# Perpetuum

Søknad om etablering av  
deponicelle 3 på Stormoen  
Tilleggsopplysninger, 25.05.20

Til: Fylkesmannen i Troms og Finnmark  
Kopi: Internt Perpetuum, bl.a. Stein Erik Nilsen  
Deres referanse: Anne Birte Tennøy

Figur: Design brukt for bunn- og sidetetting i deponicelle 2, trinn 1 og 2.

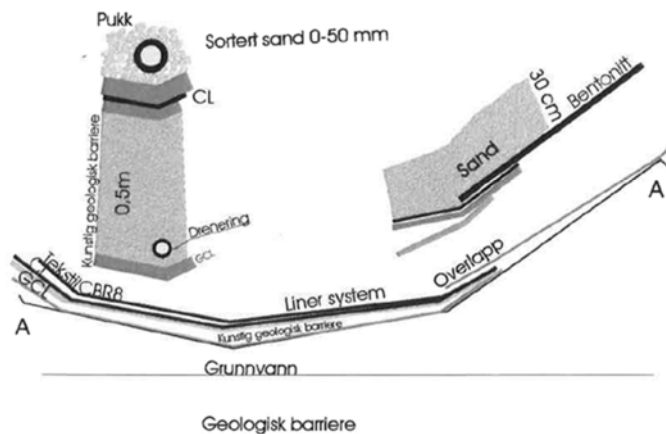
Når det gjelder bunnnetttingskonstruksjonen, så har vi gjort videre utredninger og vurderinger etter at vi sendte vår søknad i mars i år. Vi har blant annet konsultert med firmaet SiteService Norway v/ Stein Lorentzen, som står bak designet for de fleste deponier som er bygget i Nord Norge, samt med leverandøren/entreprenøren Geosyntia, som er leverandør og entreprenør for svært mange av de deponi som bygges i hele Norge.

Vår vurdering er nå at vi ønsker å forsterke bunnnetttingskonstruksjonen ytterligere i forhold til den konstruksjonen som ble brukt i trinn 1 og 2 i deponicelle 2, og som den gang ble vurdert å være i hht kravene i pkt. 3, vedlegg I, i avfallsforskriftens kapittel 9.

Hovedforskjellen på det designet vi ønsker å bruke nå, i forhold til det som tidligere ble brukt, er at sidekantene forsterkes ved at man har både en betonittmembran og en HDPE membran helt opp i sidene, mens vi i trinn 1 og 2 på deponicelle 2, kun har en bentonittmembran opp i sidekantene.

Nedenfor ha vi klippet inn en skisse fra en rapport laget i tilknytning til deponicelle 2, trinn 2, som viser det designet som den gang ble brukt.

Det ytterligere forsterkede designet som vi nå ønsker å bruke er vist i vedlegg 20.

I følge både SiteService Norway og Geosyntia, er den designen vi å ønsker å bruke, helt i tråd med det som har vært brukt ved de fleste andre deponiutbygginger i Nord-Norge de siste årene. Geosyntia sier det er to ulike design som i hovedsak har vært benyttet de siste årene. Det designet som vi ønsker å bruke møter de primært i Troms og Finnmark. Fra Nordland og sørover møter Geosyntia som oftest et design som er helt likt, med unntak av at den nederste benonittmembranen er tatt bort. Dette designet bukes i Sør-Norge selv om massene under bunntettingen (som da bare en svært tynn sandwich med en bentonitt, en HDPE og en filterduk) ikke oppfyller kravet til geologisk barriere. Denne erfaringen fra Geosyntia, bekrefte av SiteService Norway. Hvordan fylkesmenn i Sør-Norge kan godta dette som å være i tråd med forskriften har vi litt problemer med å forstå. Det designet vi planlegger å bruke, skulle imidlertid være godt innenfor kravene slik vi ser det.
